3 2^{ÈME} PARTIE : RÉPONSES AUX QUESTIONS ET COMMENTAIRES

Cette section présente les réponses de Saint-Laurent Énergies aux questions et commentaires de la Direction des évaluations environnementales (Dossier no. 3211-12-134) déposés le 6 avril 2010.

Projet : 605613
Fichier : 605613_C11_Q163_100518.mxd

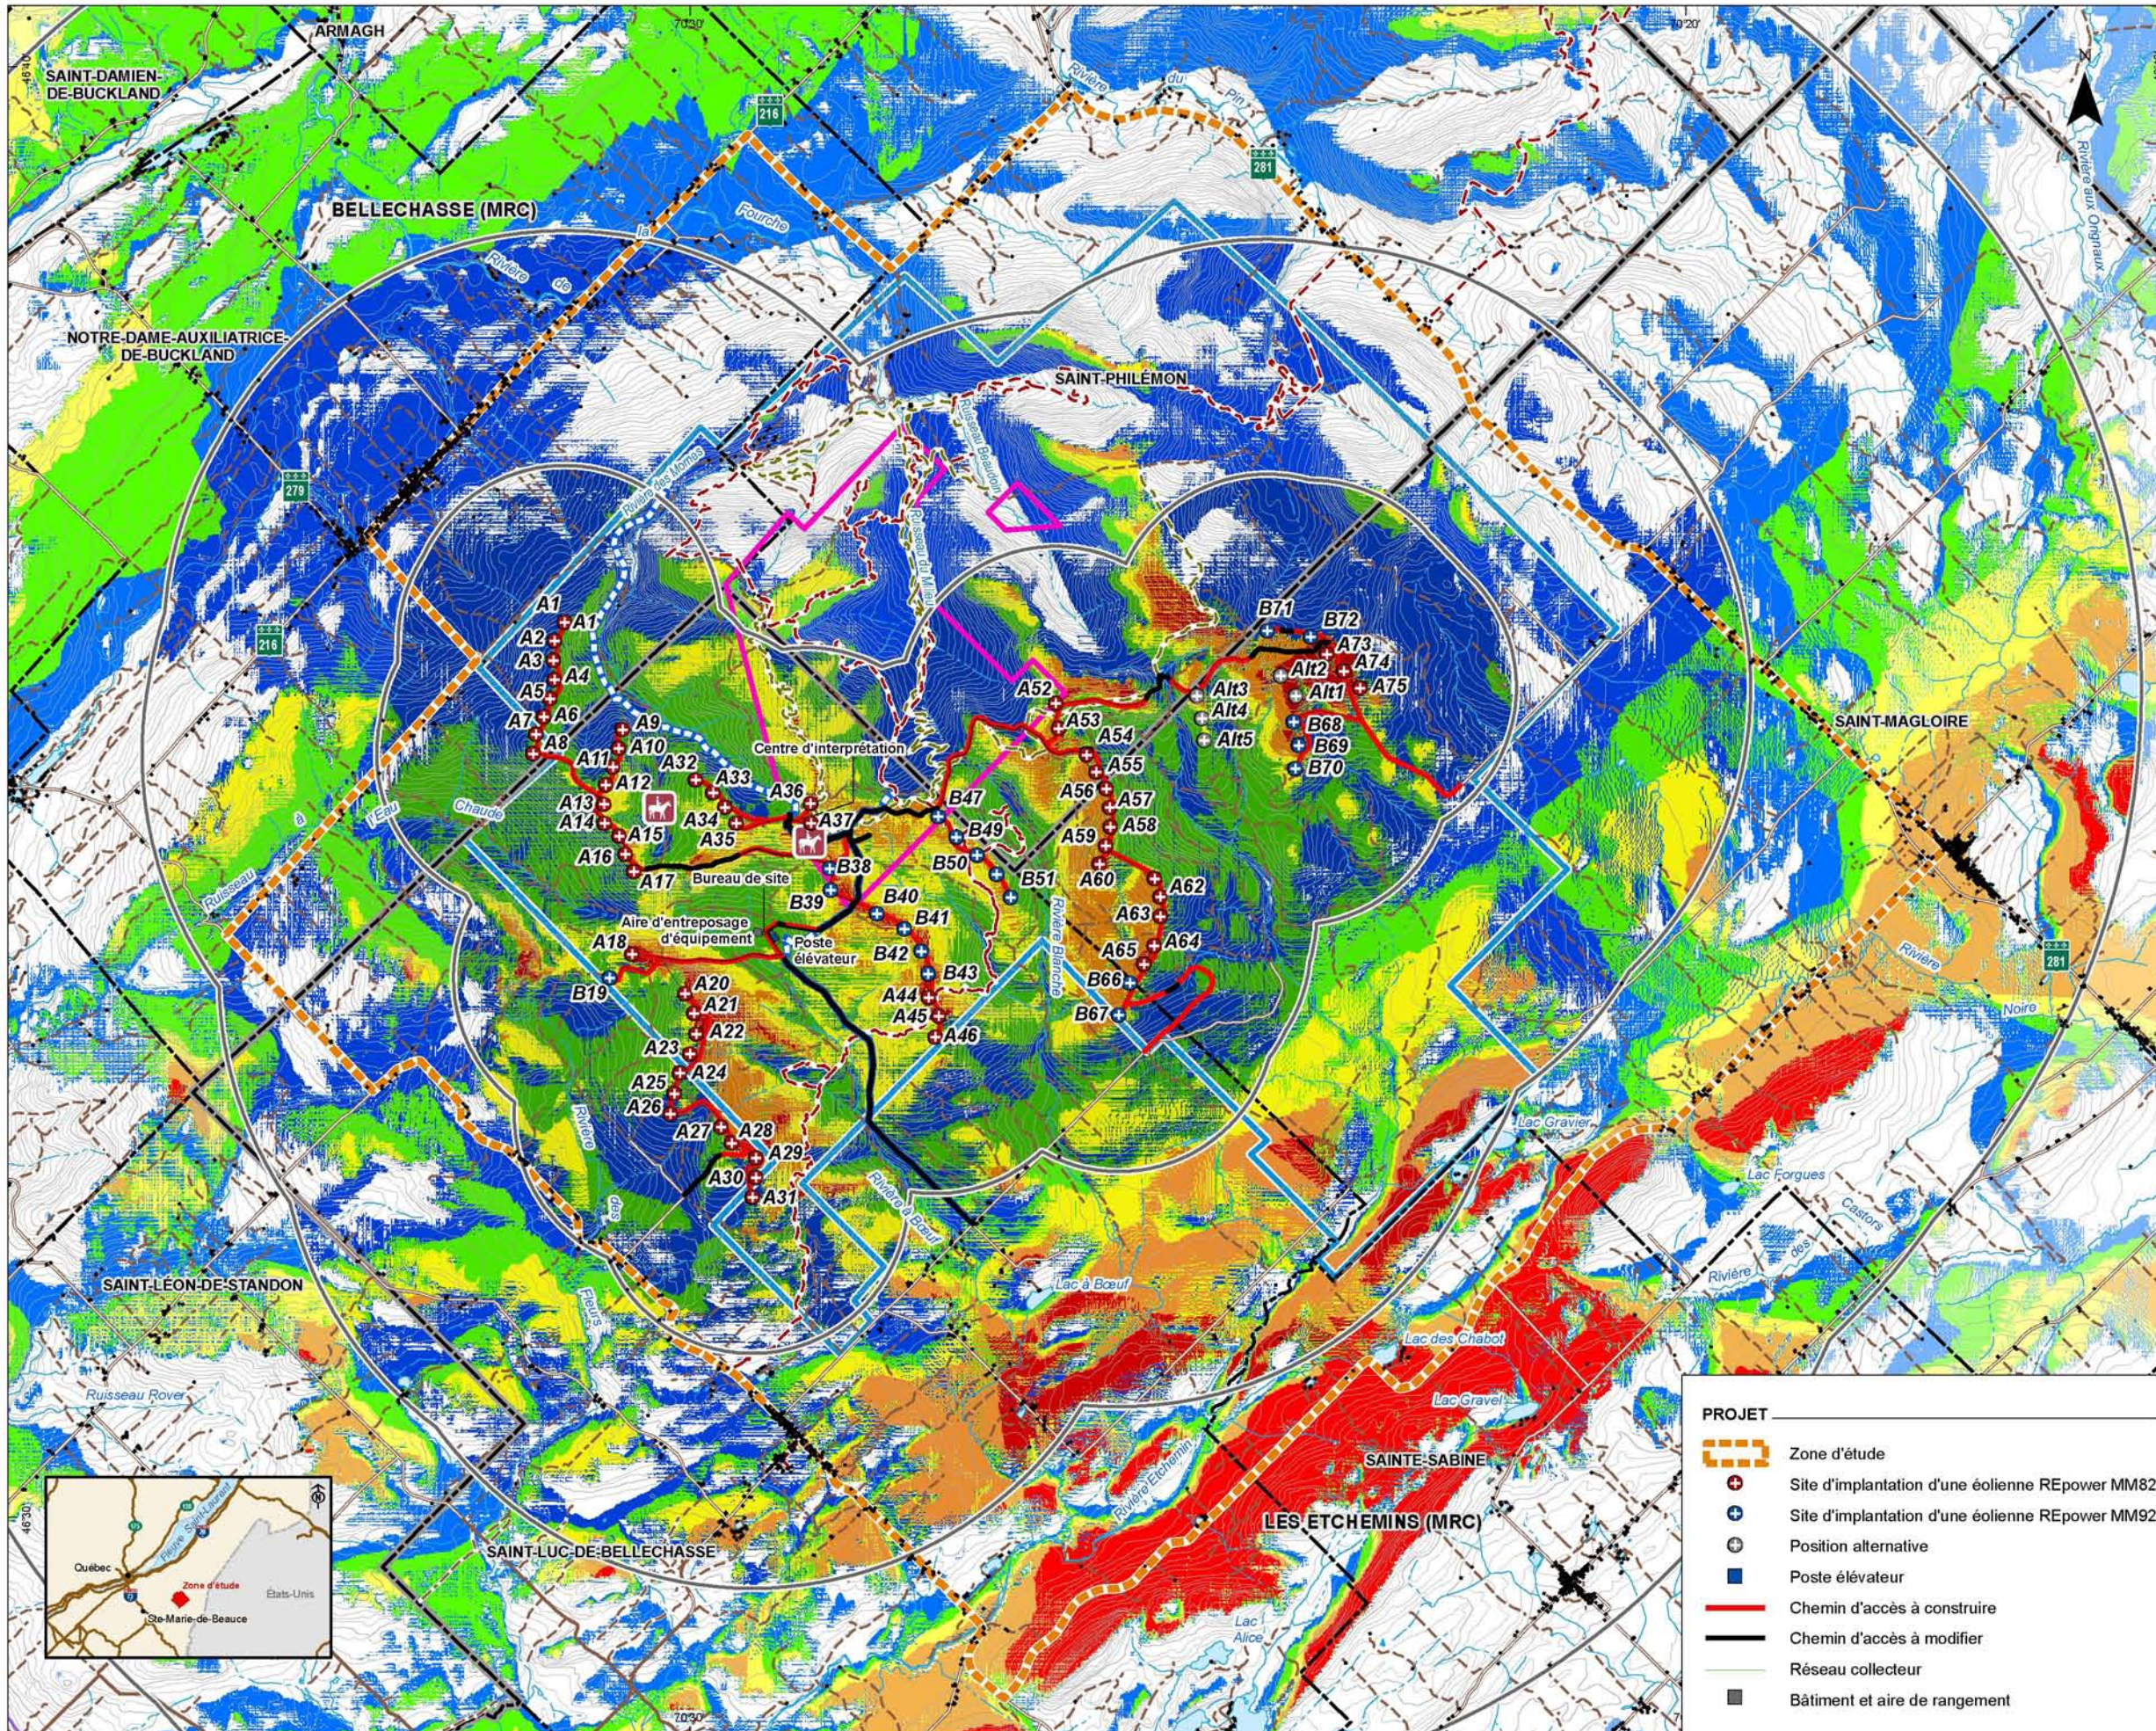
QC-163 À la page 455, carte 8.8, l'initiateur devrait fournir une deuxième version de la carte 8.8 qui soit à la même échelle que la carte 8.4 et y superposer les éléments suivants du milieu humain : bâtiments, zone intensive d'activités récréatives, sentiers pédestres, sentiers multifonctionnels et route d'accès au panorama.

Carte 12
Climat sonore

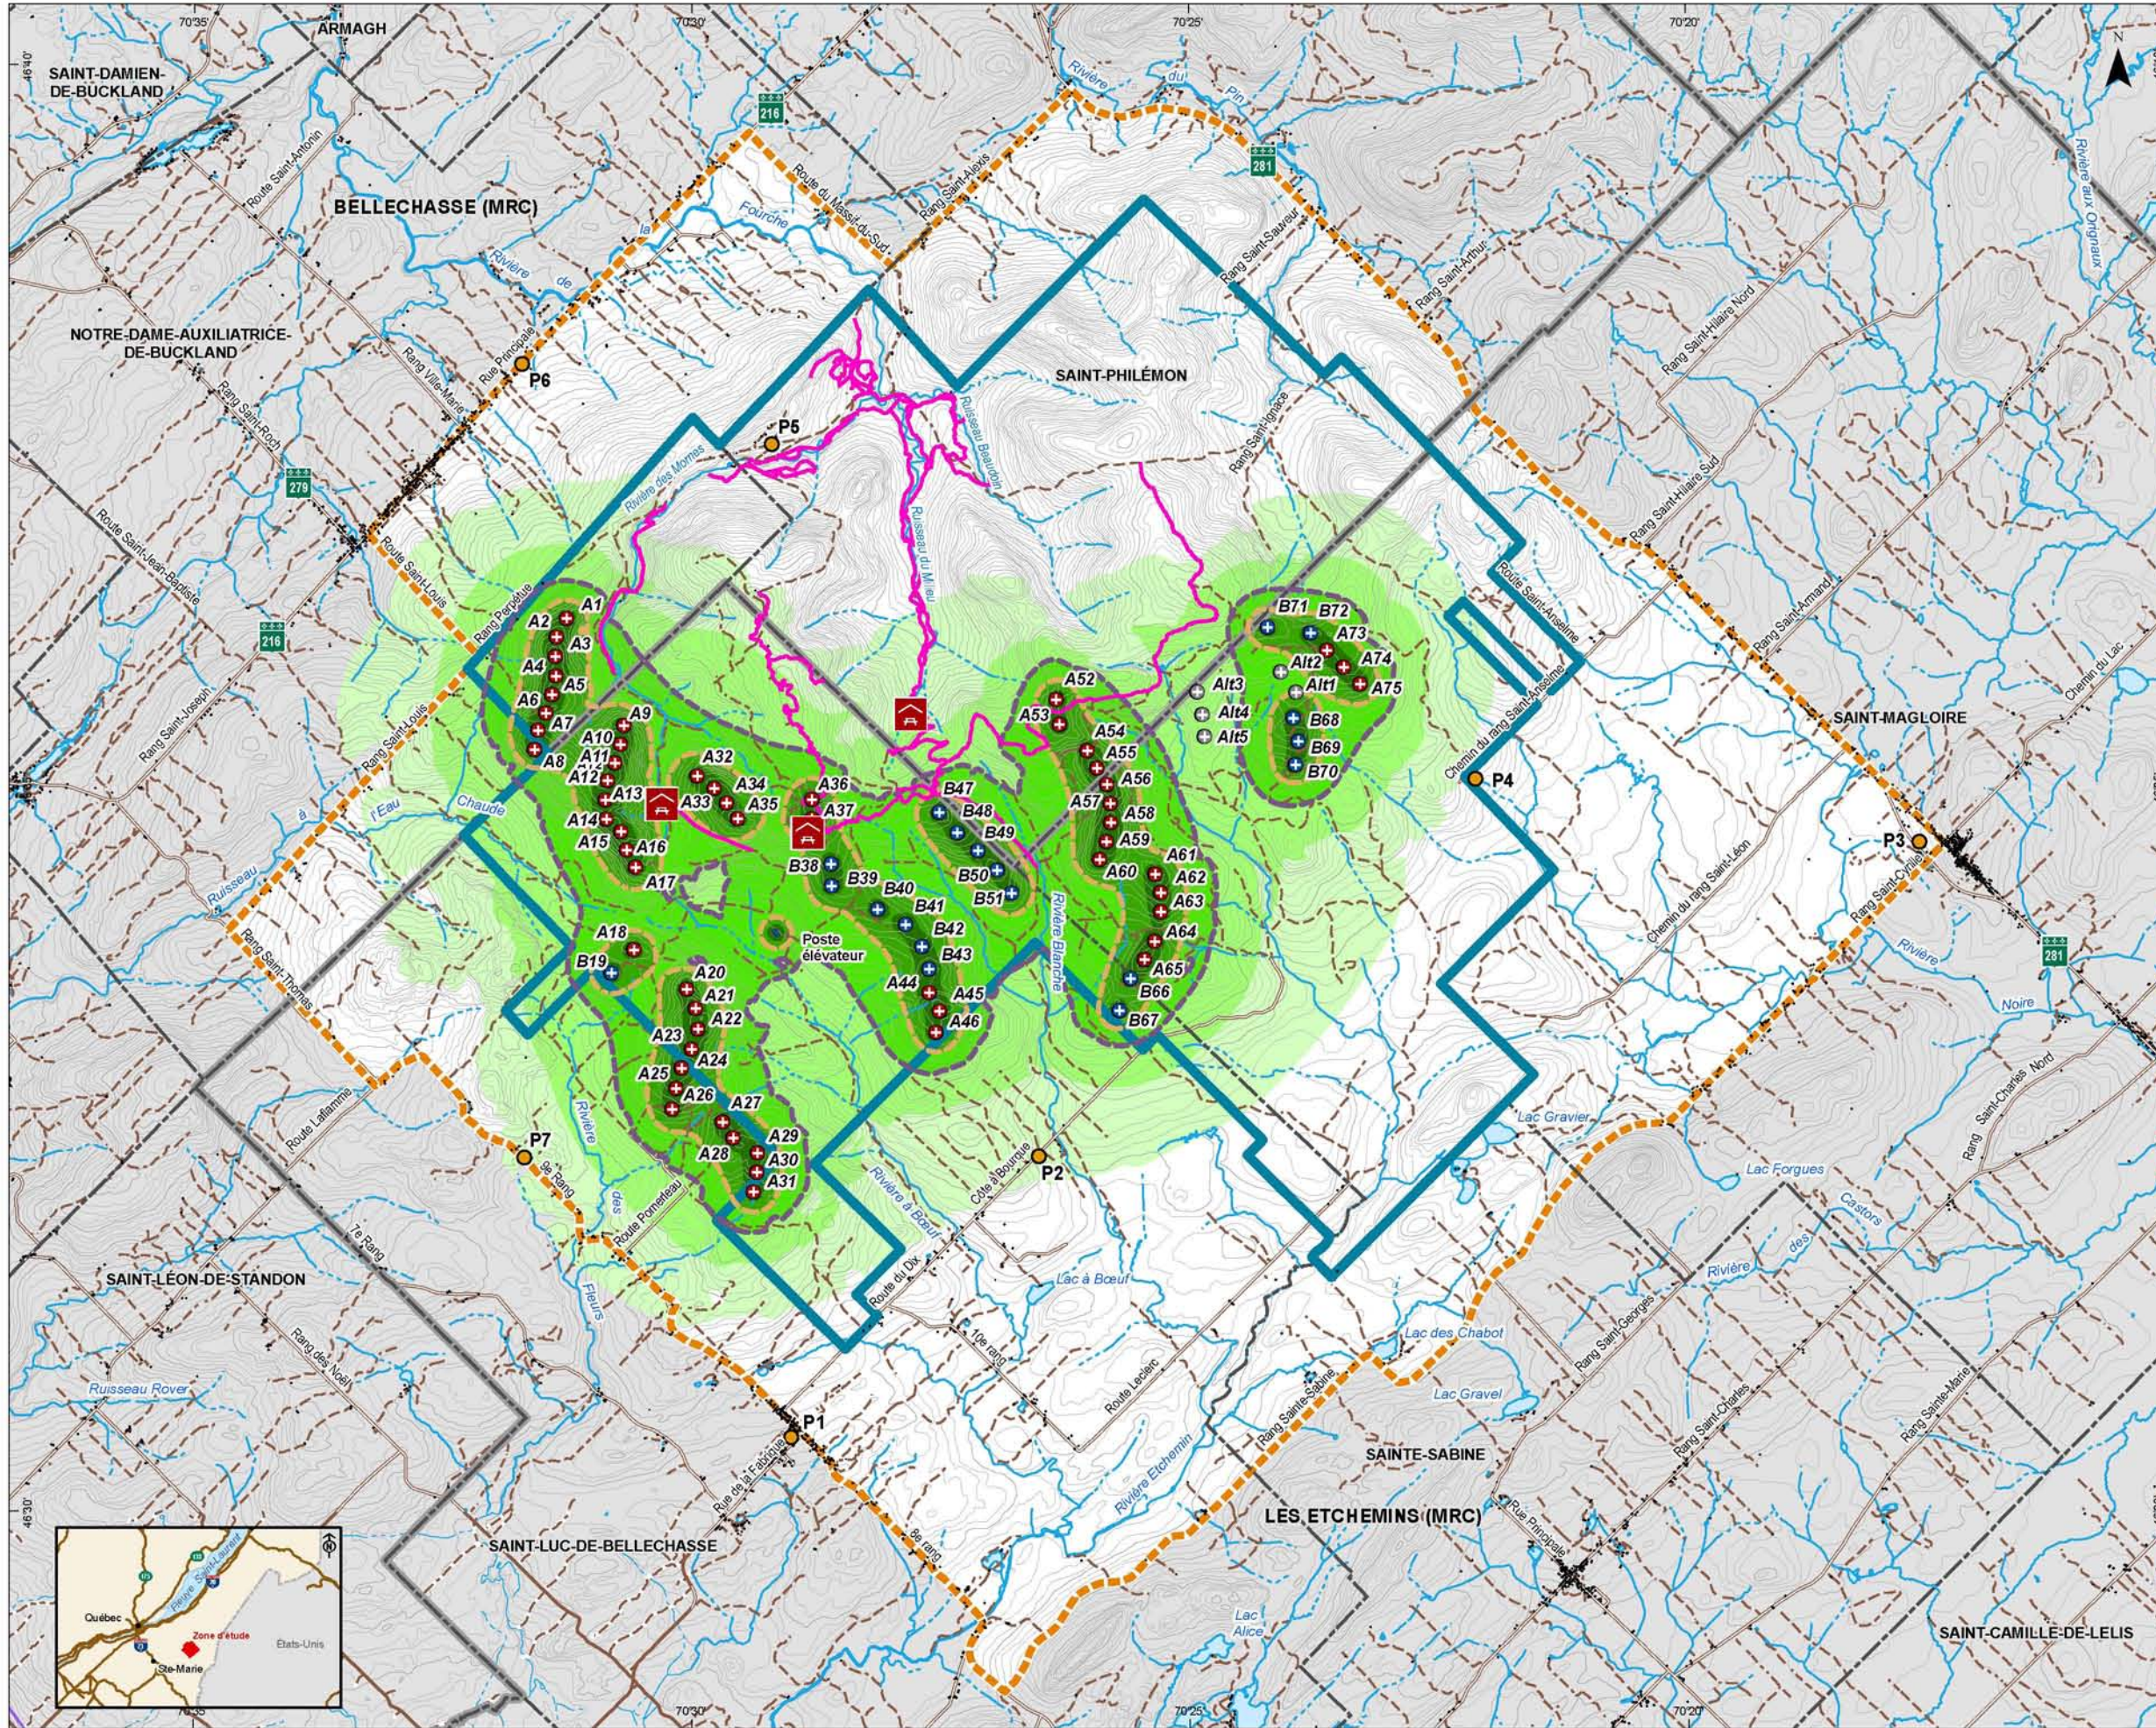
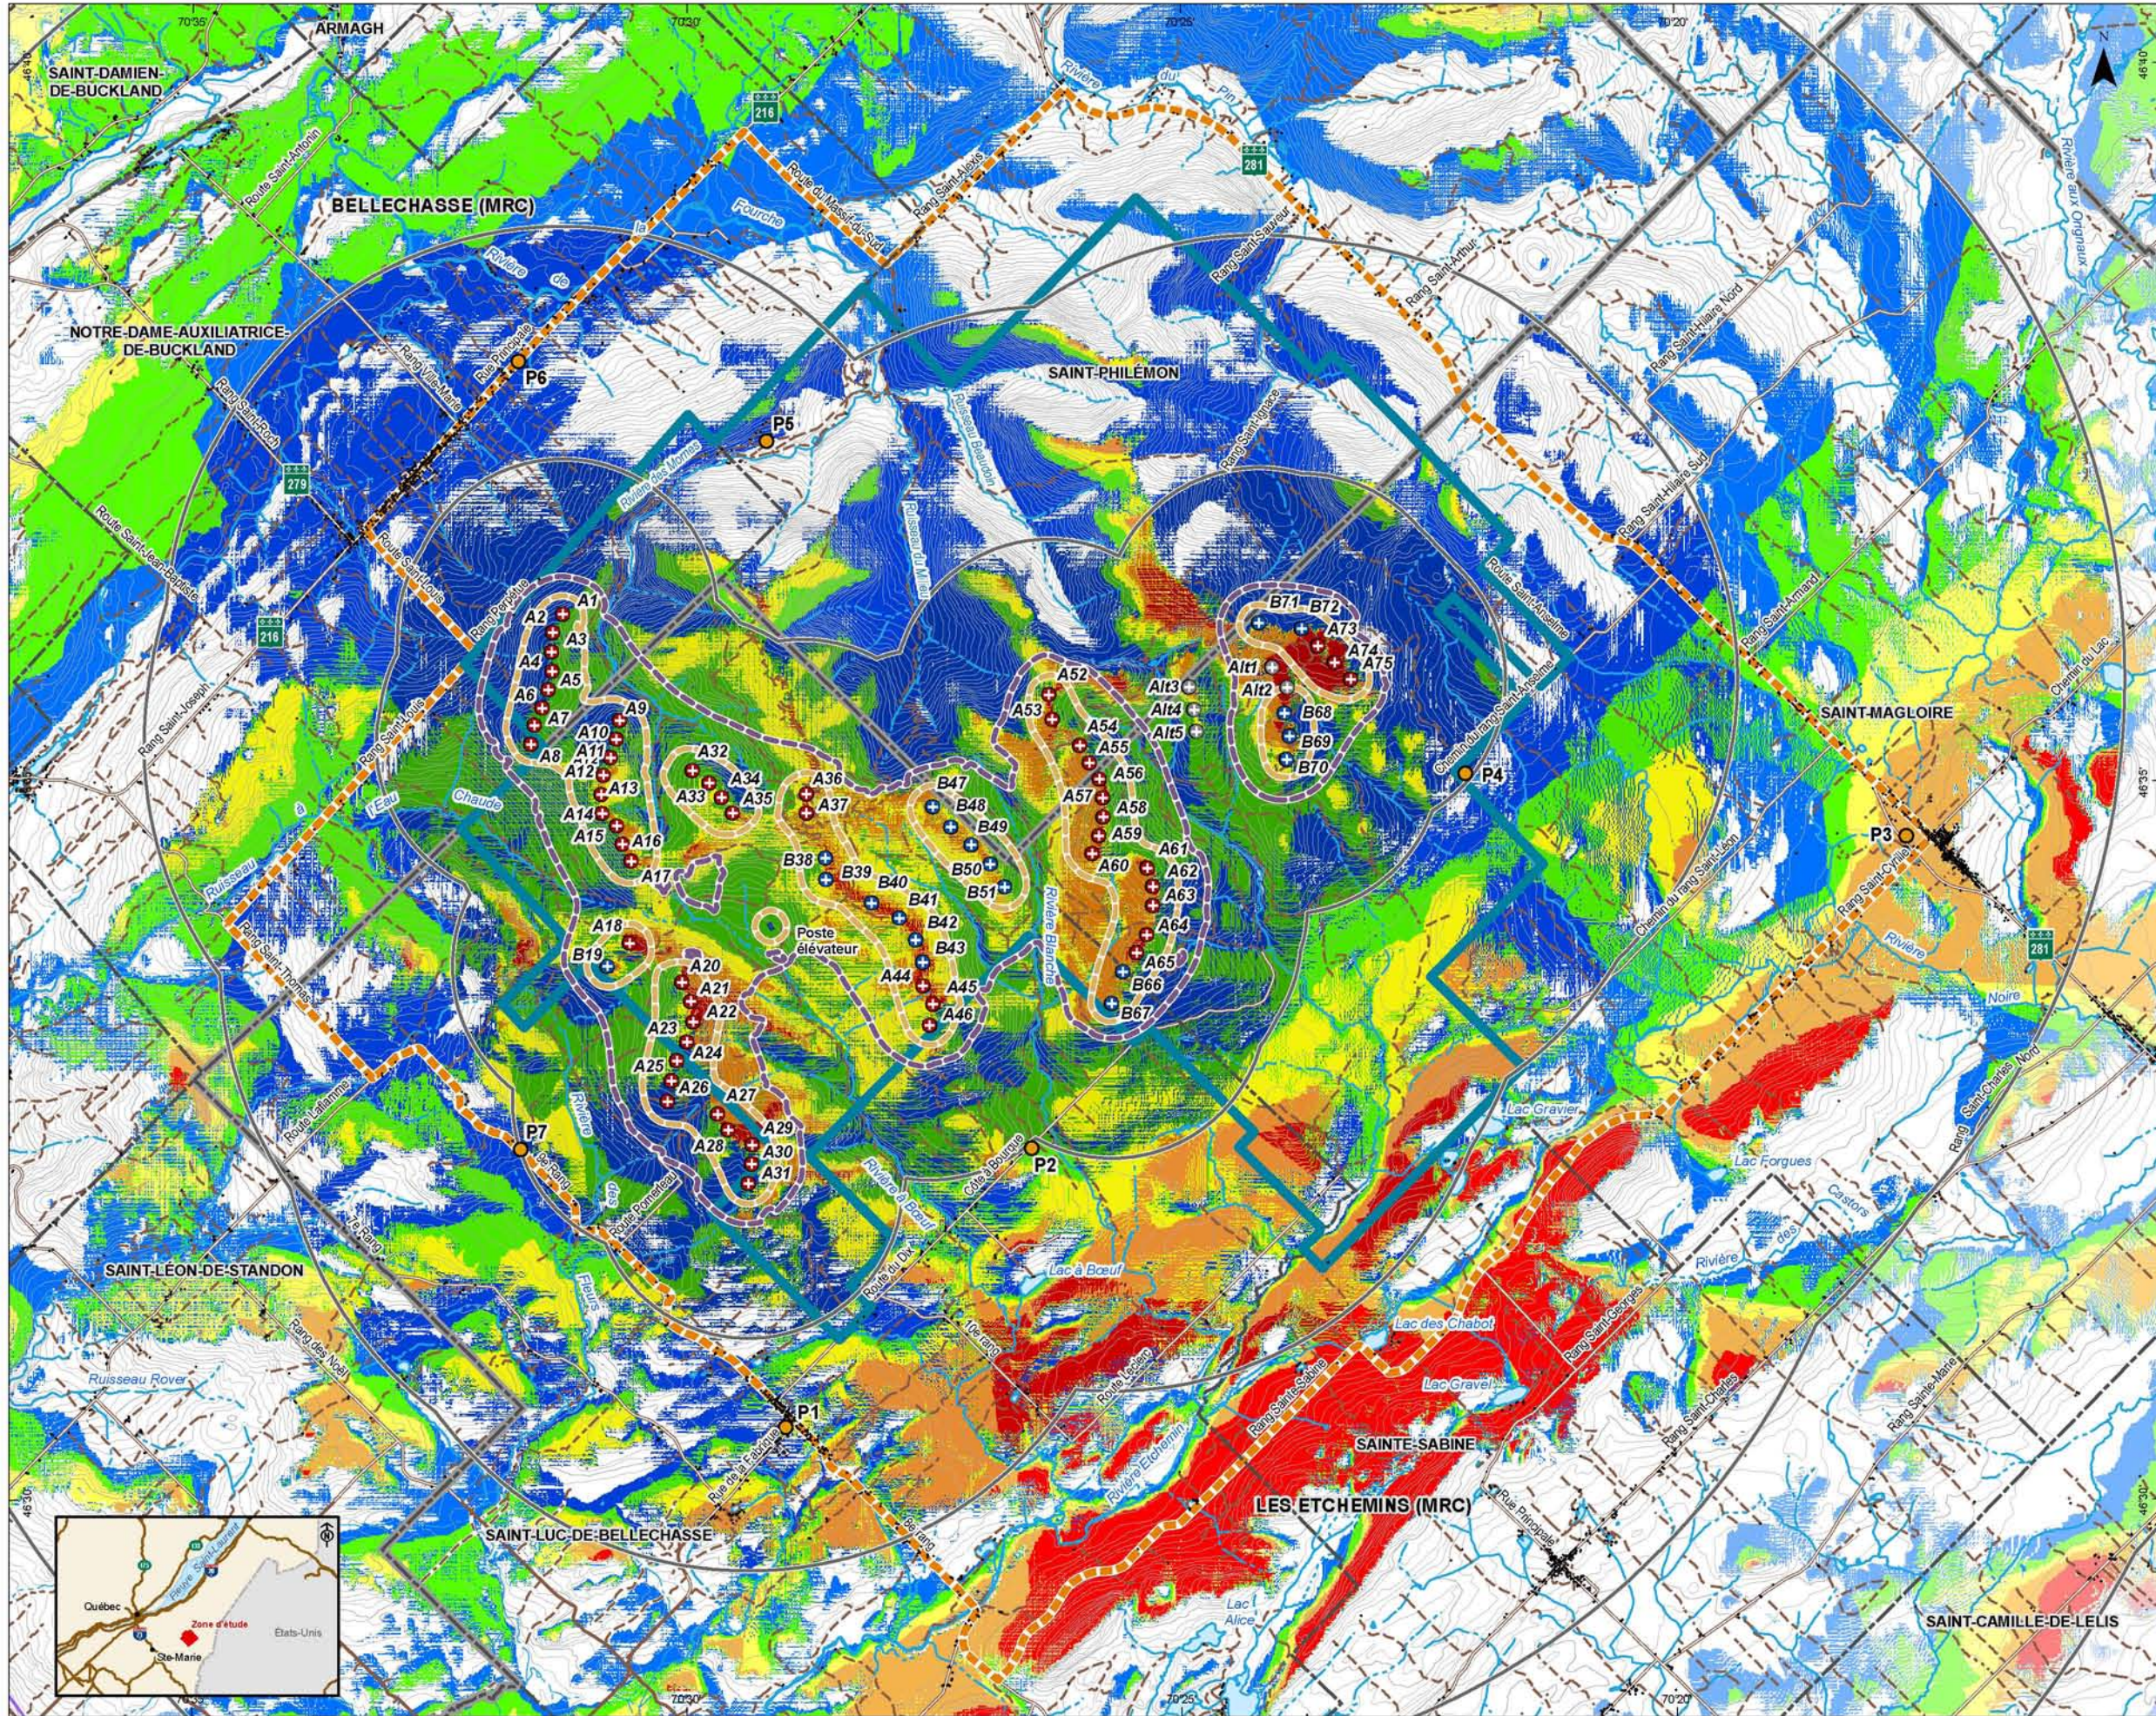
QC-170 Afin de mieux visualiser l'impact du projet sur le climat sonore, l'initiateur pourrait-il apporter les modifications suivantes à la carte 8.9, page 481 :
